大型廃棄物保管庫に係る実施計画の変更について (コメント対応方針)

2023年1月16日

東京電力ホールディングス株式会社

大型廃棄物保管庫建屋（現状）のSs900による 耐震評価結果と補強検討について

5.11 架構の評価結果（中央棟、崩壊機構）

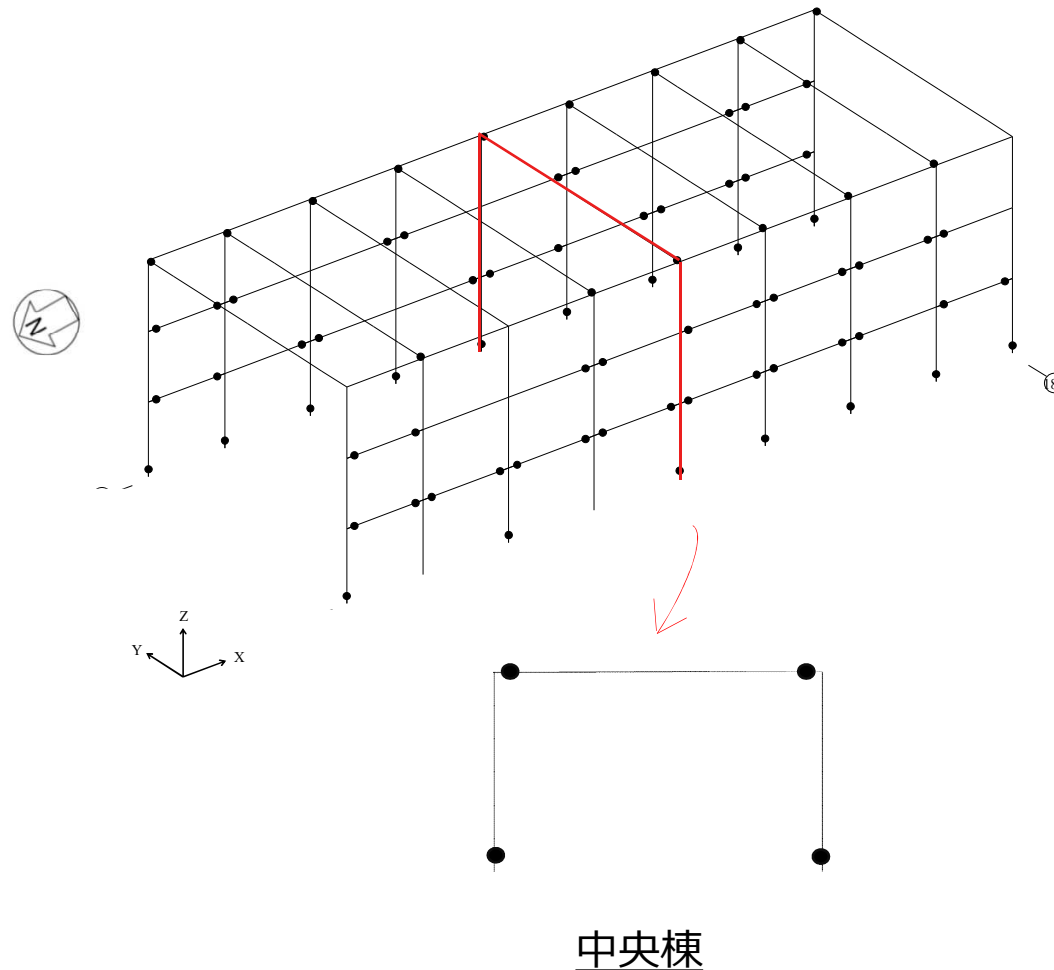
- 大型廃棄物保管庫の各棟における層間変形角及び崩壊機構の有無を下表に示す。
- 北棟、南棟では許容限界を満たすものの、中央棟では崩壊機構を形成することから、Ss900では倒壊することを否定できない結果となった。

- 鉄骨フレームの塑性ヒンジ図を示す。図中の●は塑性ヒンジを示す。
- 柱脚部に塑性ヒンジが形成され、かつ大梁端部にも塑性ヒンジが形成されていることから、架構として不安定な状態になり、崩壊機構が形成される。

- 評価結果を踏まえて、許容限界を超過する中央棟に加えて、裕度が少ない北棟及び南棟も補強する方針とする。
- 許容限界は、Ss900に対して吸着塔への波及影響を及ぼさないこととし、下表に示すとおりとする（変更なし）。
- ただし、崩壊機構に影響する塑性ヒンジの数を減らす方針とする。

6.3 Case1の地震応答解析モデル（上屋）

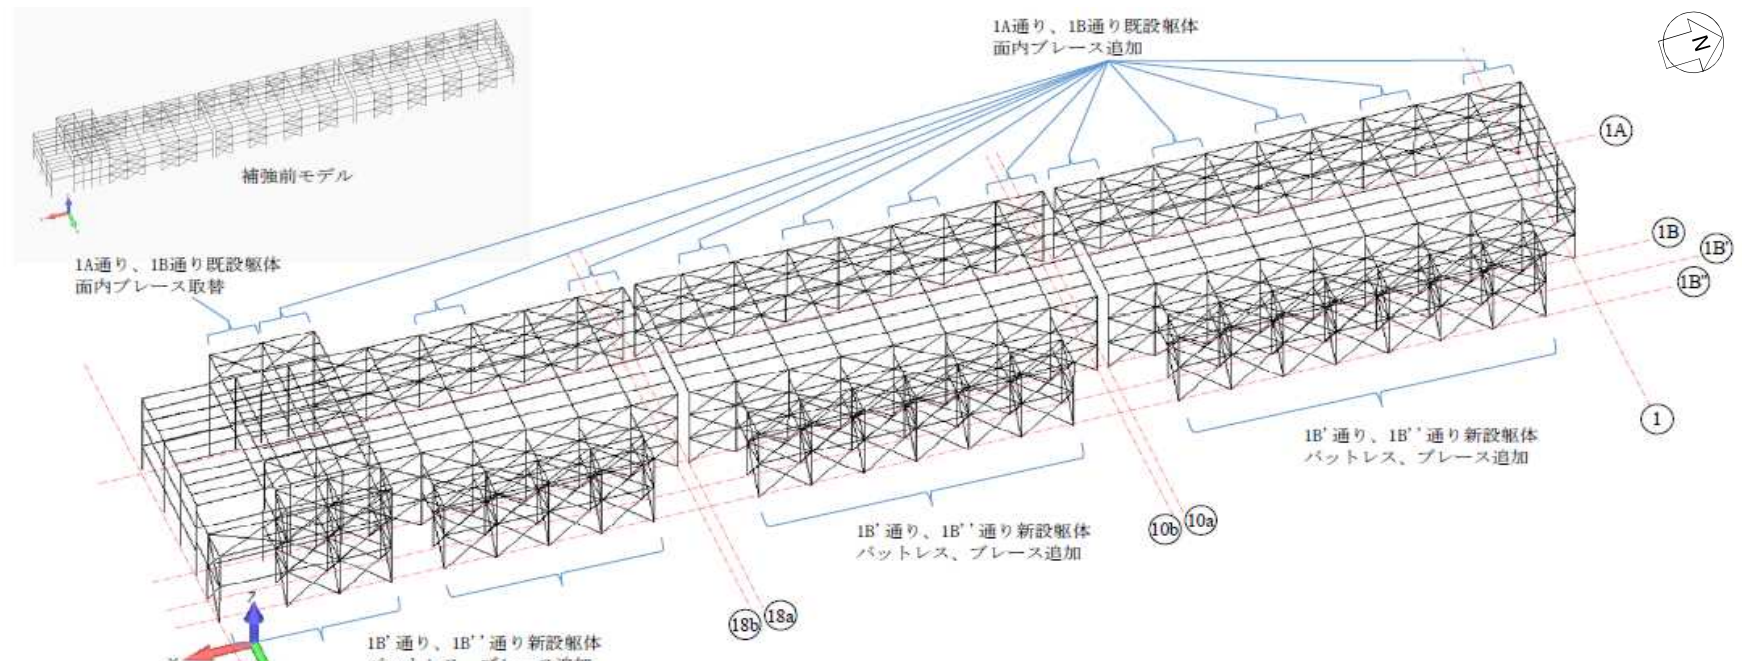
- Case1は、北棟、中央棟、南棟の東側全てにバットレスを設け、既存部分についてはブレースの追加等を実施する。
- この際、南棟は一部既存の階段が干渉する箇所があり、ここについては階段を撤去する。

- 下表に示すとおり、Case1、Case2ともに最大層間変形角は許容限界以内であり、また、崩壊機構が構成されないことを確認した。
- 引き続き検討を行い、最終的な補強案について決定する予定である。

6.4 Case2の地震応答解析モデル（上屋）

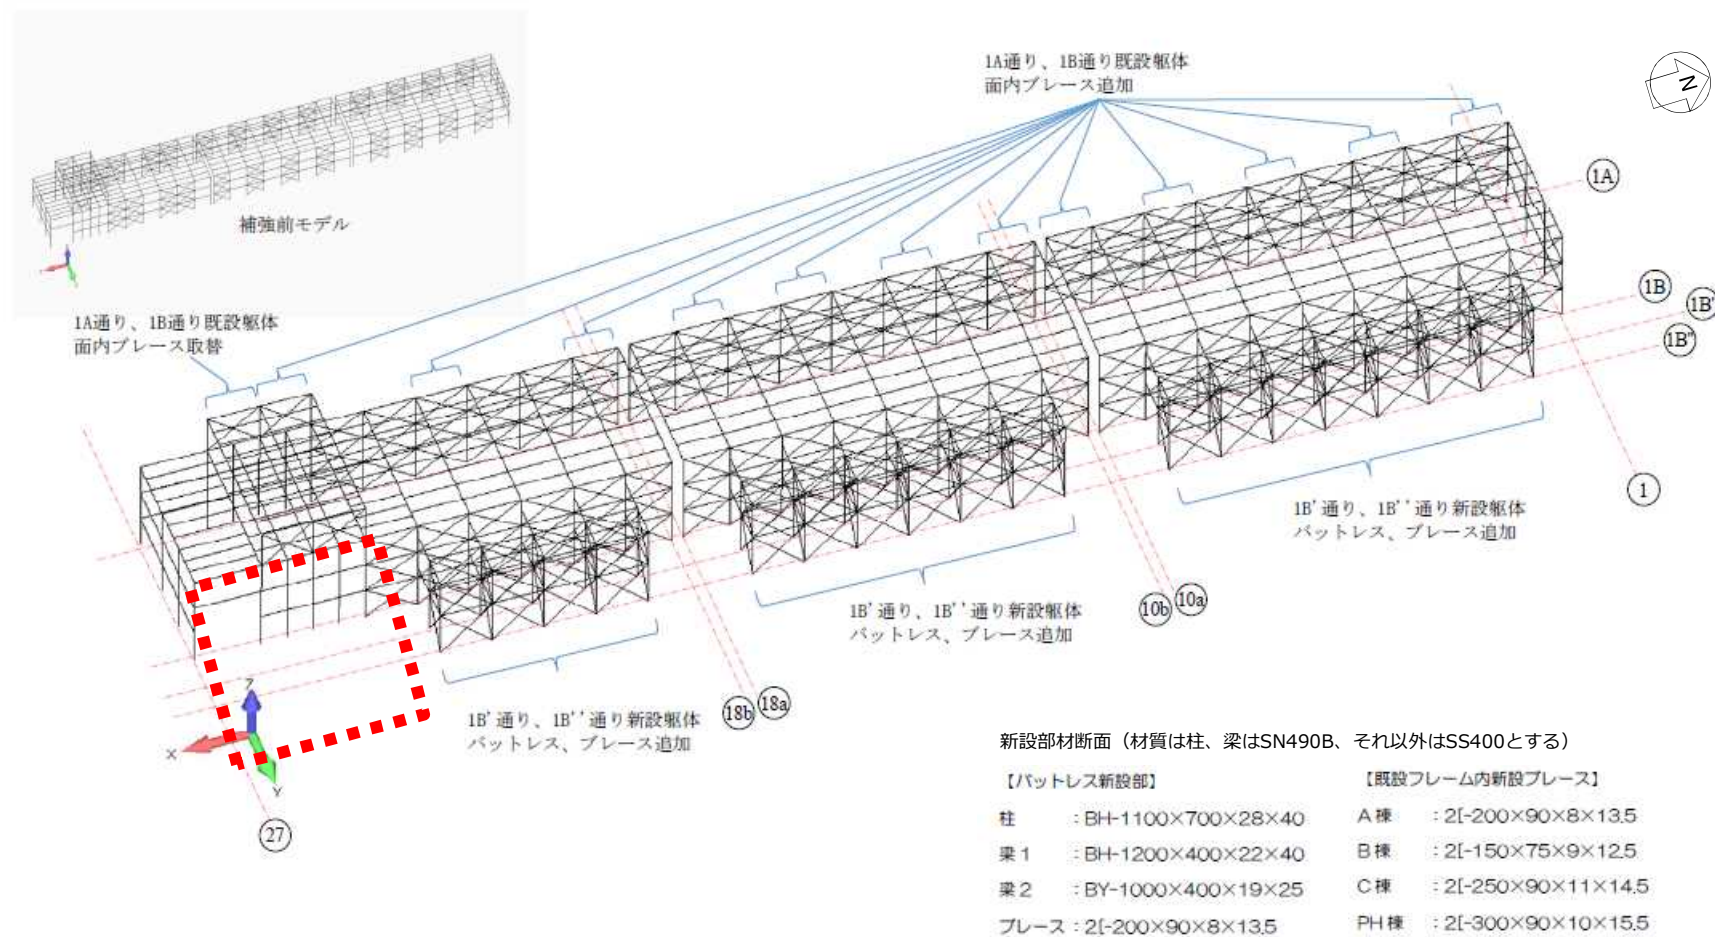
- Case2は、北棟、中央棟は変わらずバットレスを全体に設けるが、南棟は、一部既存階段に干渉する部分について、バットレスを設置しない。
